# 改善箇所説明図

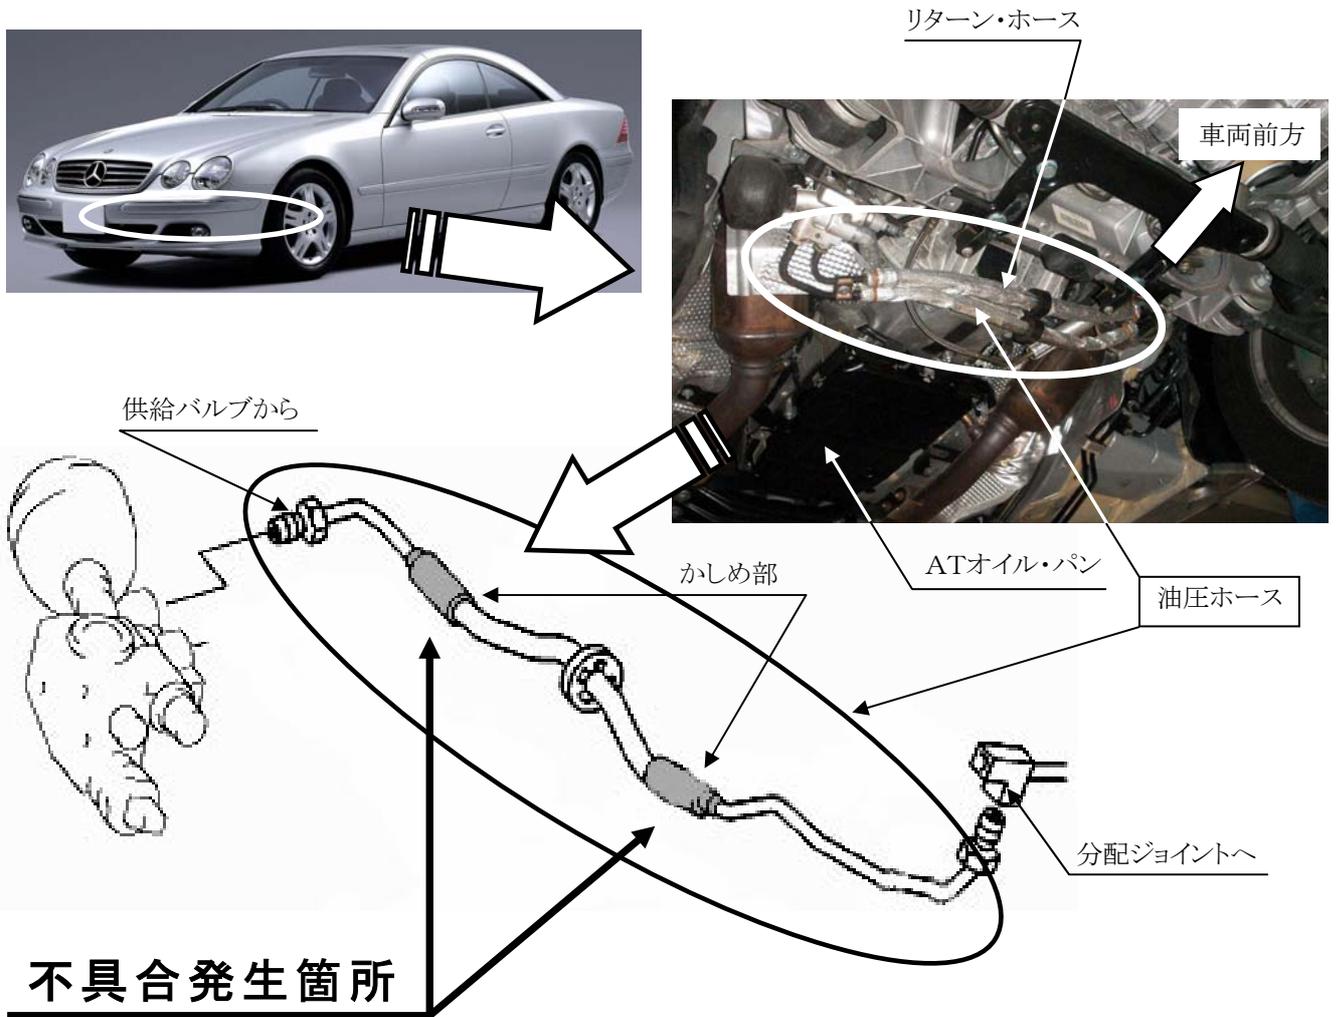
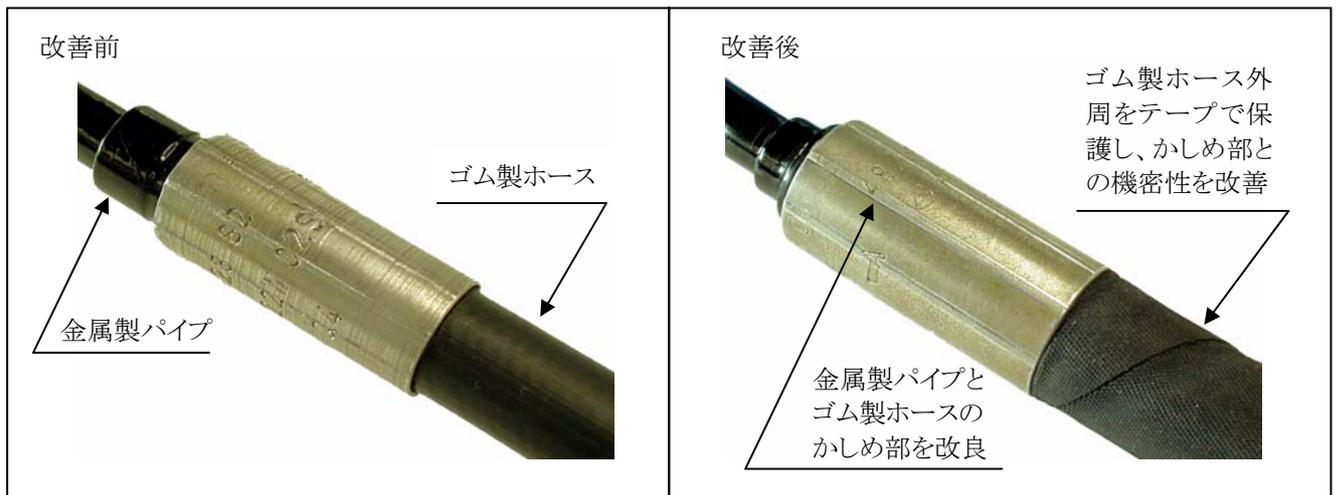
油圧式緩衝装置の油圧制御装置(アクティブ・ボディ・コントロール)において、油圧を制御する供給バルブと前後輪にオイルを分配する分配ジョイントを連結する高圧側油圧ホースのかしめ部の形状が不適切なため、当該油圧ホース内部の金属製メッシュが湿気等により腐食するものがある。そのため、そのまま使用を続けると、かしめ部からオイルが漏れ、最悪の場合、漏れたオイルが排気管にかかり、火災に至るおそれがある。

全車両、当該油圧ホースを対策品と交換する。

識別： エンジンルーム内、油圧制御装置用オイル・リザーバ・タンク取付けボルト頭部に黄色ペイントを塗布する。
